LAUDO DE ACESSIBILIDADE - CAMPUS NOVA SUÍÇA

ANEXO FOTOGRÁFICO
LAUDO DE ACESSIBILIDADE PARA AVALIAÇÃO DE CONFORMIDADES (NBR 9050)

EDIFICAÇÕES: DEMAT - CAMPUS NOVA SUÍÇA

Figura 02: Vista interna da escada.

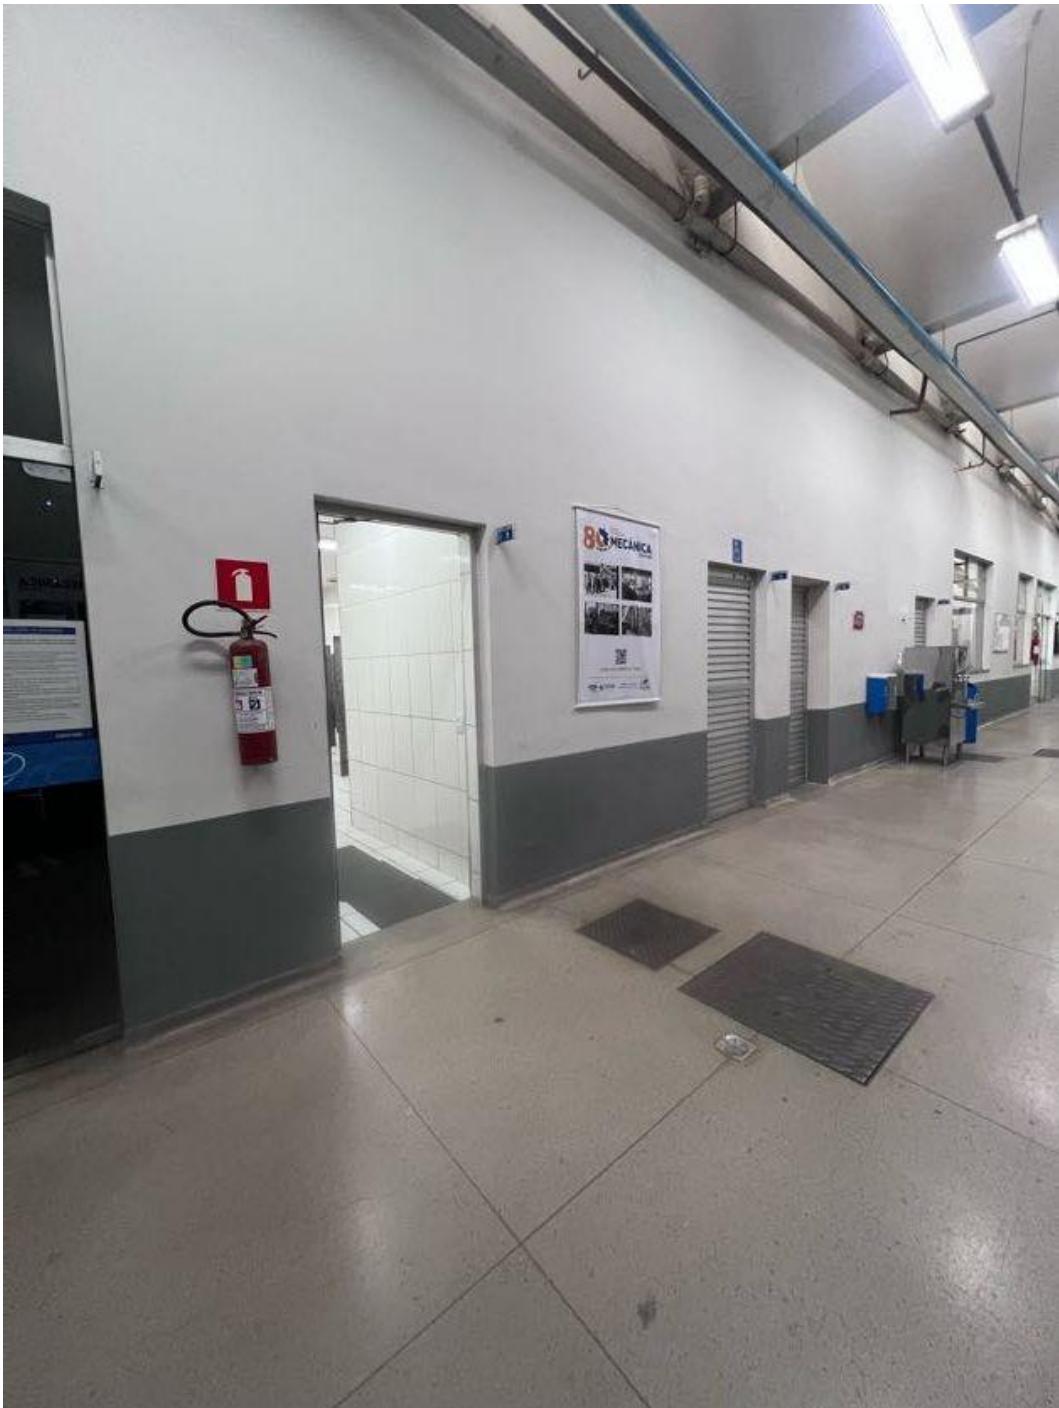
Figura 01: Acesso principal entre o Prédio Escolar e o DEMAT realizado por meio de escada. Entretanto, este acesso não atende integralmente aos parâmetros estabelecidos pela ABNT NBR 9050, em razão da inexistência de corrimão duplo e de sinalização tátil de alerta. Como alternativa acessível, o acesso secundário entre os edifícios pode ser realizado por elevador.
